# Conseil de gestion du 07/12/2023 Délibération n° 2023-CG-17

## **Avis sur une demande d'Autorisation d'Occupation Temporaire du DPM relative à la régularisation d'ouvrages maritimes de protection du littoral en baie d'Authie.**

<b>Demande d'Autorisation d'Occupation Temporaire  du DPM du Pas-de-Calais</b>
	<b>Régularisation d'ouvrages maritimes de protection  du littoral en baie d'Authie</b>
	<u>Date</u> : 29 Novembre 2023
Note technique préparatoire au Conseil de Gestion du 7 décembre 2023

Figure 7 : Linéaire de digue Barrois rehaussée

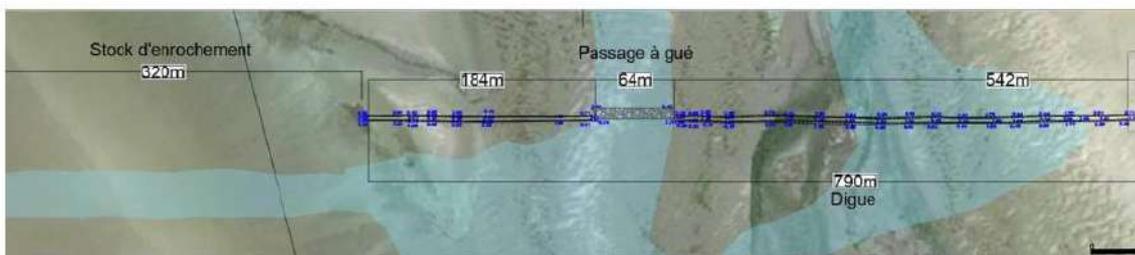
**La longueur totale de rehausse effectuée sur l'ouvrage maritime « digue Barrois » est de 790 m.  
L'emprise totale de la rehausse de la digue Barrois et de son passage à gué est de 4 000 m<sup>2</sup>.**

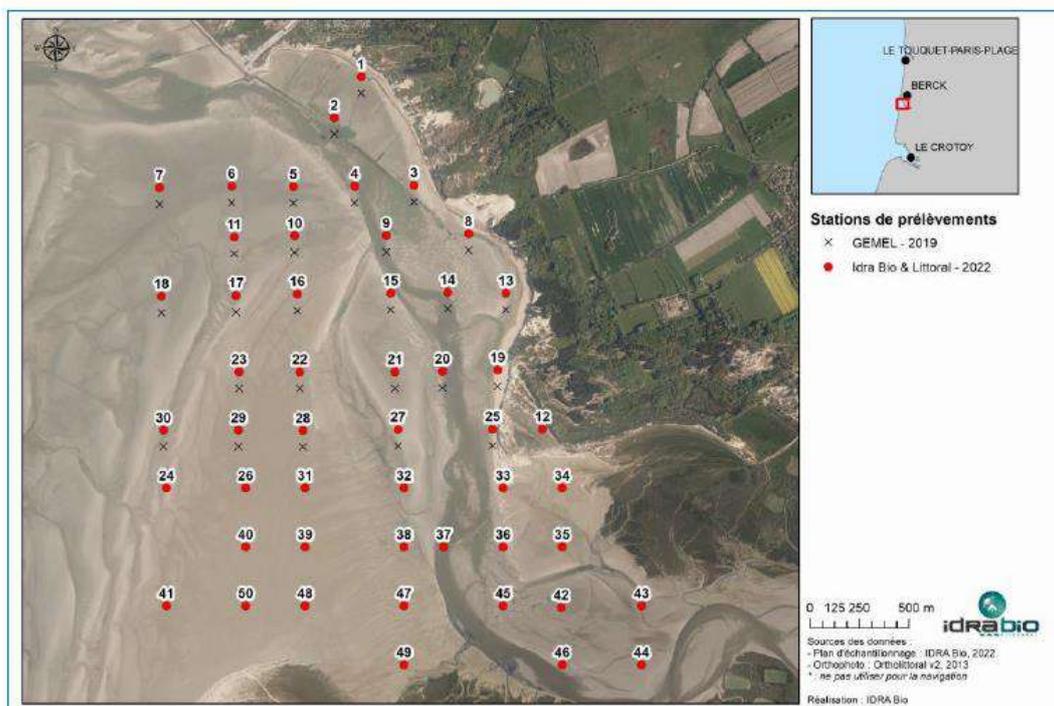
**On peut constater que, 3 ans après la fin des travaux, une grande partie du sable déposé dans le cadre du rechargement est répartie plus au large.**
